Avis délibéré de la mission régionale d'autorité environnementale sur le remplacement de la télécabine Saint-Gervais-Bettex sur le domaine skiable de Saint-Gervais-Évasion Mont-Blanc par la STBMA sur la commune de Saint-Gervais-les-Bains (74)

Avis n° 2023-ARA-AP-1552

Avis délibéré le 1 août 2023

Figure 1: Liens entre diverses composantes - Source : Avis n°2022-ARA-AP-1301

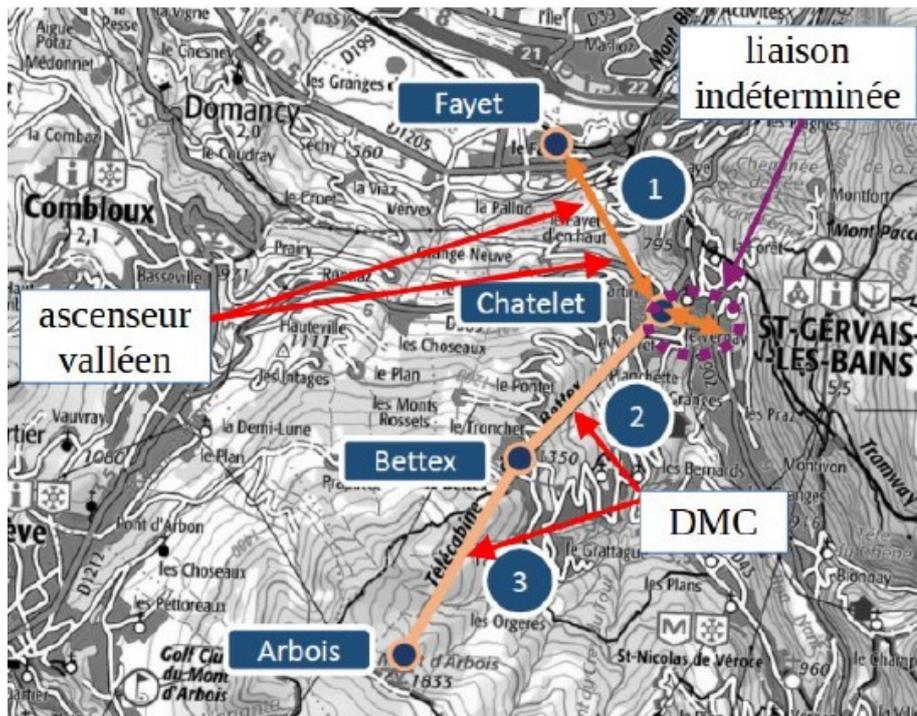
En outre, le dossier ne traite pas le tronçon amont de la télécabine à attache débrayable Bettex-Arbois (tronçon n°3 cf figure 1 ci-dessous). Son devenir est à préciser non seulement pour la bonne information du public mais aussi pour assurer une bonne adéquation avec le renforcement du DMC Saint-Gervais-Bettex et ses incidences environnementales, objet de la présente saisine.

- **de préciser le devenir, la capacité et l'adéquation dans le temps du tronçon amont de télécabine à attache débrayable Bettex-Arbois ;**
- **d'analyser, au vu des objectifs touristiques annoncés et des précisions apportées, les liens fonctionnels entre le tronçon Bettex-Arbois du DMC, le remplacement du DMC Saint-Gervais-Bettex, l'ascenseur valléen et les autres opérations contribuant au développement de l'intermodalité et des mobilités alternatives, et de revoir le périmètre du projet en conséquence.**
